Grünheide (Mark), 02.11.2020

Offenlage des Entwurfes 1. Änderung Bebauungsplan Nr. 13 „Freienbrink-Nord“ vom 02.10.2020 Stellungnahme

Abbildung 2-1 Lage- und Übersichtsplan
Quelle Prognose 1, Seite 11/51

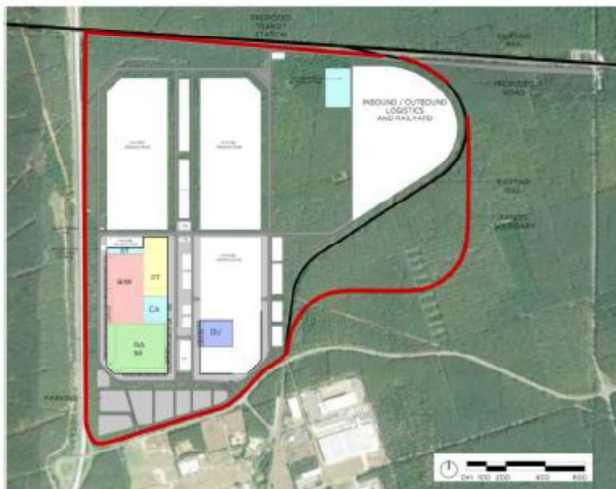
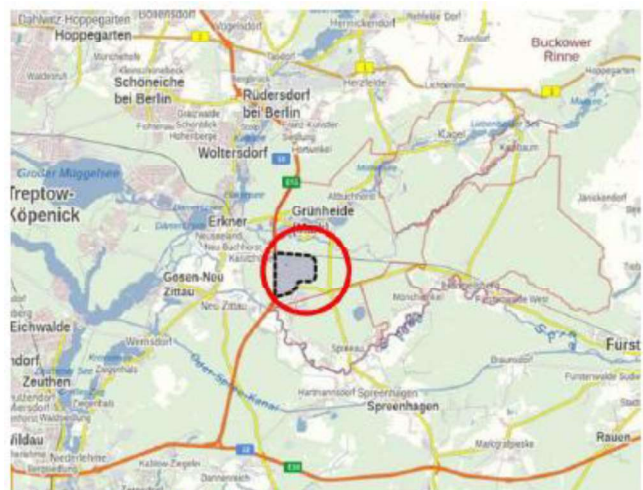
Die Gesamtbelastung aus der 1. Änderung B-Plan 13 soll in Prognose 2 zusätzlich durch die Zusammenführung von Immissionen aus dem Verkehr und der 1. Ausbaustufe der Gigafactory gemäß Antrag der Tesla SE im BimSchG-Genehmigungsverfahren beschrieben werden.

D.h. in Prognose 2 soll die Gesamtbelastung aus Emissionen der Anlagenbeschreibung mit denen des Verkehrs zusammengeführt werden.

Dies ist aus folgenden Kartierungen ersichtlich:

Für die Öffentlichkeit ist nicht erkennbar, dass in Prognose 2 (1.Änd. B-Plan 13) nur die erste Gigafactory und nicht alle 4 Teilfabriken einer Begutachtung unterzogen werden (siehe Seite 23/60).

Quelle: Anhang 1, Prognose 2

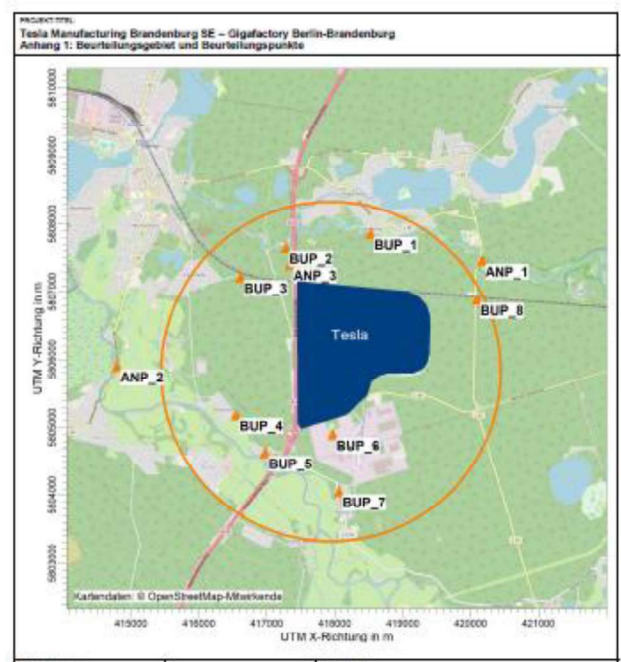
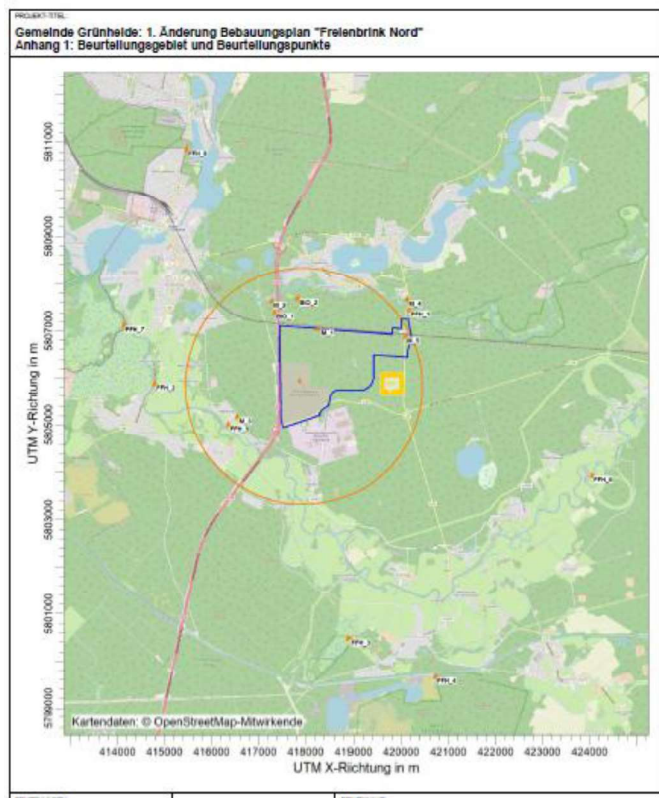
Das Beurteilungsgebiet und die Beurteilungspunkte sind in Prognose 1 und Prognose 2 nicht identisch:

Während der Radius, der Mittelpunkt (1.Gigafactory) und die Lage des Beurteilungsgebietes in beiden Gutachten gleich sind, so unterscheidet sich die Bezeichnung, Anzahl und Lage von Beurteilungspunkten. Das Beurteilungsgebiet würde bei Erreichen der vollen Kapazität mit benannten 40.000 Beschäftigten weiter in Siedlungsgebiete verschieben, ebenso die Ausbreitung der Luftschadstoffe. Dies wird dadurch bestärkt, dass die Prognose 2 die Anlagentechnik nur einer Gigafactory mit 12.000 Beschäftigten untersucht. D.h. während das Verkehrsgutachten von 4 Gigafactories ausgeht, beschreibt die Prognose 2 dies nur für den Verkehr (ohne Schienenverkehr) aber nicht für die Anlagentechnik.

Wie zu erkennen ist, sind die für das Schutzgut Mensch zutreffenden Beurteilungspunkte (gelb) in Prognose 1 als BUP und in Prognose 2 als M bezeichnet. Die Anzahl und die Verortung von Beurteilungspunkten unterscheiden sich in Anzahl und Bezeichnung der Orte. Warum das so ist, oder warum die Orte Gottesbrück, Karutzhöhe, Freienbrink, Jägerbude und Hohenbrück (gemeint wahrscheinlich Hohenbinde, *Anm. d. Verf.*) nicht mehr in Prognose 2 zu beurteilen sind, entzieht sich dem Nachweis und wird dort nicht beschrieben und erläutert.

3.2 Die Prognose 2 ist neu aufzustellen. Die Beurteilungspunkte, die dem Schutzgut Mensch zuzuordnen sind, müssen aus den BUP (Prognose 1) und M (Prognose 2) zusammengeführt, untersucht und ausgewiesen werden.
